**AVIS RELATIF À LA PROTECTION
CONTRE LES EVENTUELS EFFETS NOCIFS ET NUISANCES
PROVOQUÉS PAR LES RAYONNEMENTS NON IONISANTS
GÉNÉRÉS PAR DES ANTENNES ÉMETTRICES STATIONNAIRES**

Commune : BRUGELETTE - Exploitant : ORANGE

Référence exploitant : 694C1_2/ 32694C1_2/ 42694C1_2/ 52694C1_2

Rapport n° 1330 / 2025

Figure 1 : Vue en plan des lieux de séjour et des points de contrôle

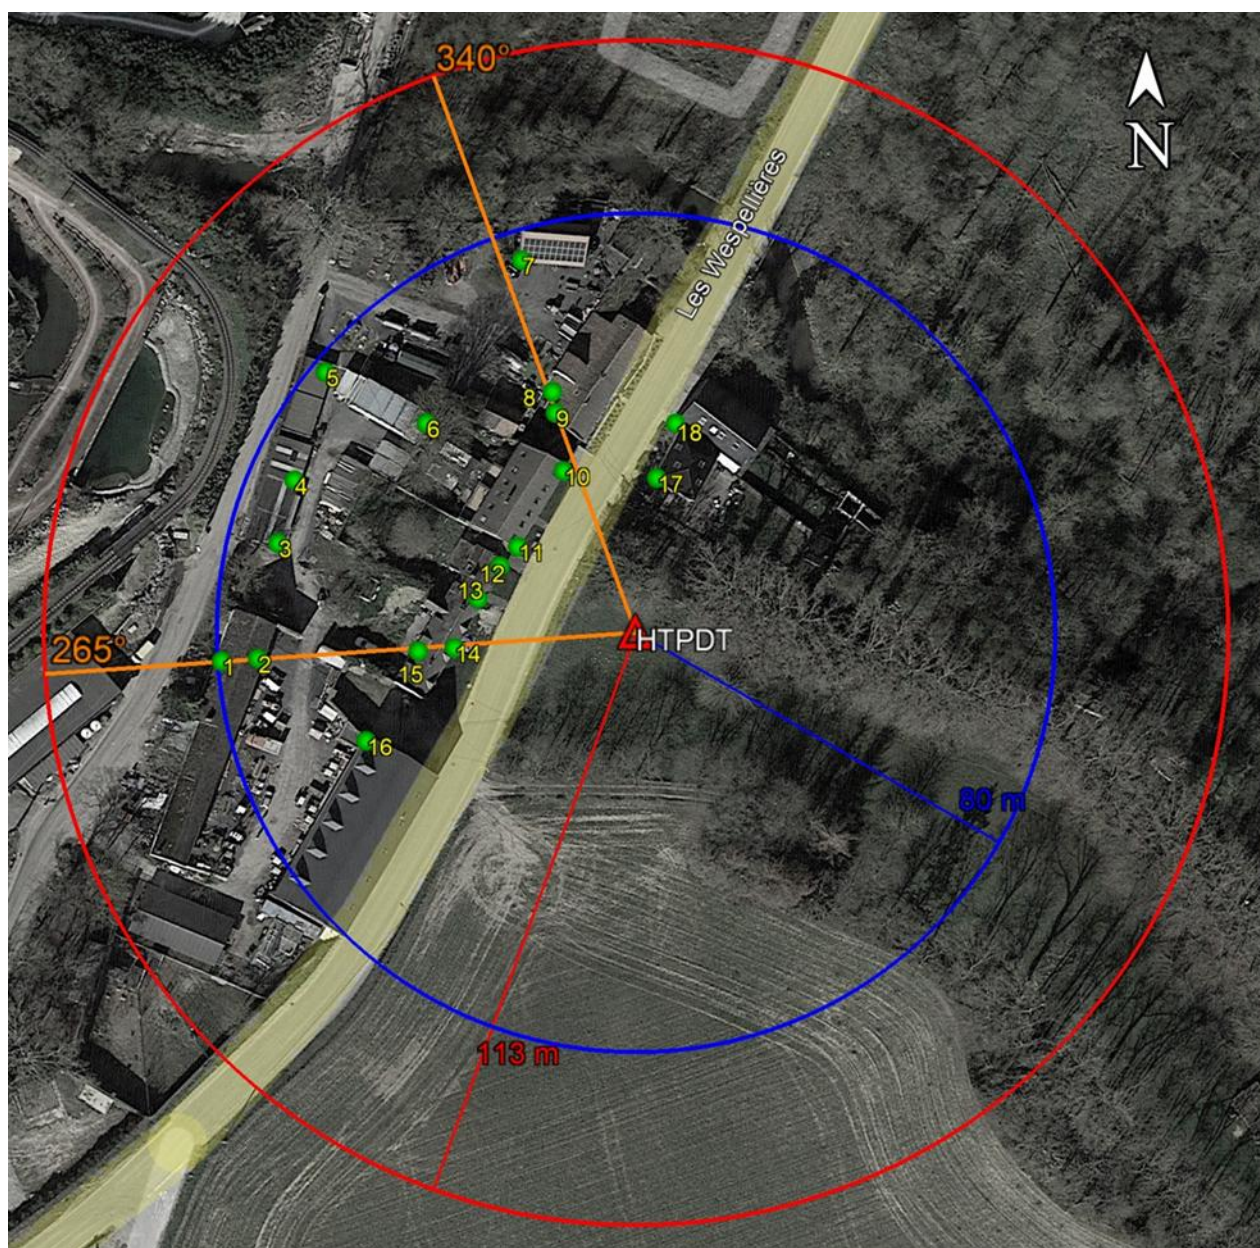
- le numéro du point de contrôle repris sur un des plans de la figure 1;
- le numéro du LS dans lequel se trouve le point de contrôle de la 1^{ère} colonne ;
- l'atténuation d'obstacle prise en compte pour le calcul de l'indice d'exposition dans le LS ;
- le résultat du calcul de l'indice d'exposition.

N° point de contrôle	LS	Atténuation (dB)	Indice d'exposition relatif à la limite par installation IE_i
16	LS16	3,0	0,732
1	LS1	3,0	0,695
2	LS1	3,0	0,655
5	LS5	3,0	0,174
10	LS10	3,0	0,171
4	LS3	3,0	0,170
3	LS3	3,0	0,167
11	LS10	3,0	0,163
7	LS7	3,0	0,151
6	LS6	3,0	0,144
14	LS12	3,0	0,125
8	LS8	3,0	0,119
17	LS17	3,0	0,117
15	LS12	3,0	0,114
18	LS17	3,0	0,103
13	LS12	3,0	0,100
9	LS8	3,0	0,099
12	LS12	3,0	0,076

En ce qui concerne les antennes de l'installation mentionnées dans le tableau 1, la distance maximale à laquelle la limite pourrait être atteinte, à l'extérieur, est égale à 103,6 m. S'il n'y a pas de LS à une distance inférieure, les antennes respectent forcément la limite d'immission.

Dans le cas des LS situés à l'intérieur des bâtiments, une atténuation d'obstacle est prise en compte et il en résulte que la distance maximale à laquelle la limite pourrait être atteinte se réduit à 73,6 m.

Les résultats de l'évaluation décrite au paragraphe 4 indiquent que les antennes émettrices stationnaires de l'installation faisant l'objet du présent avis ne produisent pas, dans un lieu de séjour, un rayonnement électromagnétique maximum supérieur aux limites fixées à l'article 4 du décret.

Figure 2 : Vue en plan des installations d'antennes dans un rayon de 300 mètres autour de l'installation faisant l'objet de la demande d'avis

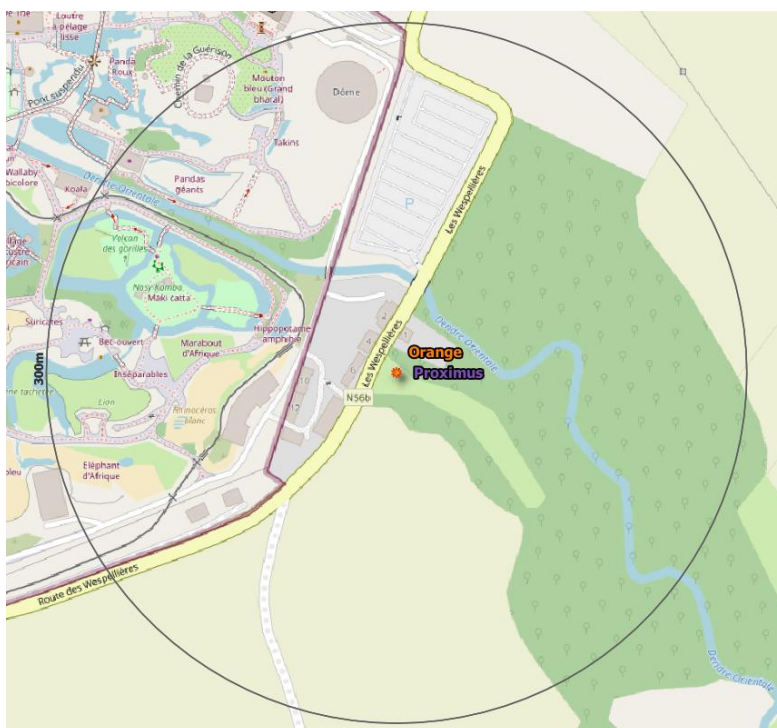
Le plan en projection verticale de la figure 2 indique la localisation des installations d'antennes émettrices stationnaires visées par le décret et situées dans un rayon de 300 mètres autour de l'installation référencée dans le paragraphe 2 et localisée au centre du cercle. Les données de localisation de ces antennes et les avis correspondant sont accessibles via le cadastre en ligne des antennes émettrices stationnaires⁸. Les installations prises en compte dans l'évaluation du respect de la limite cumulative sont les installations d'antennes émettrices déclarées en service par l'exploitant à la date du présent avis, à l'exception de l'installation référencée dans le paragraphe 2 et éventuellement d'autres installations ayant fait l'objet d'une demande d'avis à la même date et qui sont situées à l'intérieur de la zone de 300 mètres de rayon.

- a) il y a au plus 4 installations d'antennes émettrices stationnaires présentes dans la zone d'évaluation de 300 mètres de rayon représentée dans la figure 2, y inclus l'installation référencée dans le paragraphe 2 : la limite cumulative définie à l'article 4, §2 du décret est nécessairement respectée dans les lieux de séjour à l'intérieur de la zone d'évaluation de 300 mètres de rayon ;

- b) il y a exactement 5 installations d'antennes émettrices stationnaires présentes dans la zone d'évaluation de 300 mètres de rayon représentée dans la figure 2, y inclus l'installation référencée dans le paragraphe 2 et il existe, pour 3 ou 4 de ces installations, un avis attestant le respect de la limite abrogée de 3 V/m : la limite cumulative définie à l'article 4, §2 du décret est nécessairement respectée dans les lieux de séjour à l'intérieur de la zone d'évaluation de 300 mètres de rayon ;

- c) dans tous les autres cas, il a été vérifié que la limite cumulative définie à l'article 4, §2 du décret n'est pas dépassée dans les lieux de séjour sur base du nombre d'installations localisées dans la zone d'évaluation de 300 mètres de rayon représentée dans la figure 2, de leur localisation ainsi que des données inscrites dans la figure 1 et au paragraphe 4 du présent avis et dans les avis attestant le respect de la limite par installation ou de la limite abrogée de 3 V/m relatifs aux autres installations reprises dans la figure 2.

Compte tenu des considérations ci-dessus, il apparaît que l'intensité du rayonnement électromagnétique généré, dans les lieux de séjour situés dans un rayon de 300 mètres autour de l'installation référencée dans le paragraphe 2, par l'ensemble des antennes émettrices stationnaires de l'ensemble des exploitants du même site d'antennes émettrices stationnaires respecte la limite fixée à l'article 4, § 2 du décret.
